# Vorhaltemaßnahme Neues Empfangsgebäude

## Unterlage zur Planänderung

### 1. Planänderung zum Planfeststellungsbeschluss Integrierte Gesamt- lösung am Hauptbahnhof München (IGL) betreffend die Vorhaltemaßnahme Neues Empfangsgebäude (VHM NEG)

*(bauzeitlicher Fettabluftschacht und -türme)*

Abbildung 1: Lageplan Fettabluftanlage

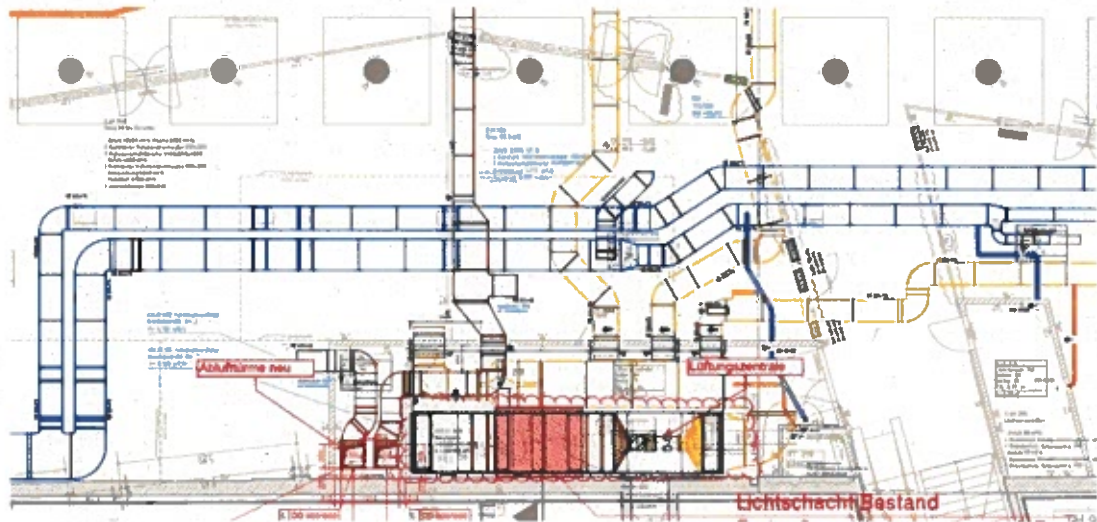
Antragsgegenstand der 1. PÄ der VHM NEG ist die Herstellung eines Fettabluftschachtes, der vom Untergeschoss des bestehenden EG an die Erdoberfläche geführt wird. An der Oberfläche, auf dem Fußweg auf der Südseite der Arnulfstraße mündet der Schacht in zwei Fettablufttürme. Diese sind ebenfalls Gegenstand der 1. PÄ der VHM NEG.

Auf dem Gehweg werden zwei umlaufend ausblasende Ablufttürme mit rundem Grundriss gebaut. Diese haben einen Durchmesser von bis zu ca. 60 cm, bei einer Höhe von ca. 3,50 m einschließlich Sockel. Die Türme stehen auf einem Sockel mit den Maßen ca. 2,40 m x 1,35 m x 0,20 m. Die Gehweghöhe beträgt 520,00 NN.
